Anlage 9 VIS	BBP Nr. 113.02.46 “Zwischen Hohenzollernstraße, Gärtnerstraße und HTW- Gelände“ im Stadtteil Alt-Saarbrücken	Seite 1
-----------------	--	---------

Stellungnahmen gem. § 4 Abs. 1 BauGB der verwaltungsinternen Stellen
- Frühzeitige Beteiligung -

Beteiligung mit Schreiben vom 27.09.2023 Frist zur Stellungnahme bis 27.10.2023

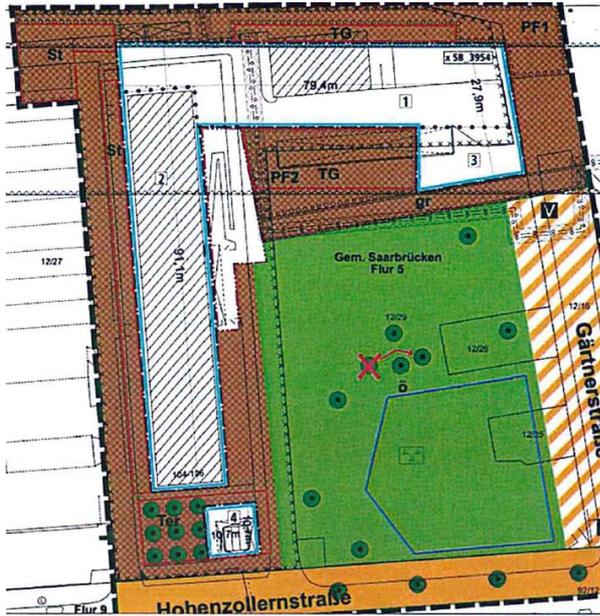
2. Innerhalb der Öffentlichen Grünfläche sind mehrere Bäume als zum Erhalt festgesetzt. Im Zentrum der Parkanlage befindet sich eine schützenswerte Laubbaumgruppe. Vermutlich irrtümlicher Weise wurde nicht die Laubbaumgruppe in ihrer Gänze erfasst, sondern der westlich benachbarte Nadelbaum. Der folgenden Darstellung unter Punkt 3 ist die korrekte Lage zu entnehmen.

3. Im Süden der zentralen öffentlichen Grünfläche ist eine ca. 30 m x 30 m große Teilfläche als „Fläche für die Abfall- und Abwasserbeseitigung, einschließlich der Rückhaltung und Versickerung von Niederschlagswasser, sowie für Ablagerungen“ gem. § 9 Abs. 1 Nr. 14 Baugesetzbuch festzusetzen (siehe blaue Umgrenzung in der folgenden Darstellung).

Begründung: Die notwendige Rückhaltung und Versickerung von befestigten Flächen im Einzugsgebiet wird zwar im Teil B Textteil erwähnt, aber nicht in der Planzeichnung verortet. Bei der oben vorgeschlagenen Teilfläche handelt es sich um eine Fläche, die schon unter heutigen Bedingungen bei Starkregen bis zu 0,15 m eingestaut ist (vgl. Starkregengefahrenkarte 2016). Angrenzende Flächen sollen entsprechend entlastet werden.

Für die Schaffung dieses Retentionsvolumens müssen die hier vorgesehenen Nutzung (bzw. Festsetzung) als öffentliche Grünfläche diese Mehrfachnutzung explizit zulassen. Zu dieser Klarstellung wird für vor genannte Teilfläche eine Überlagerung der

Die zu erhaltenden Bäume innerhalb der öffentlichen Grünfläche werden nach Prüfung und Abstimmung zwischen Amt 39 und dem Amt 67 neu festgesetzt. Diesbezüglich fand vorab eine Kartierung durch den Umweltgutachter statt.

Im Bereich der öffentlichen Grünfläche ist eine Geländemodellierung zur Aktivierung von Retentionsraum zulässig.

Zur genauen Verortung der pot. Retentionsfläche wird eine „Fläche für Anlagen zur Rückhaltung und Versickerung des Niederschlagswassers“ gem. § 9 Abs. 1 Nr. 16b BauGB festgesetzt.
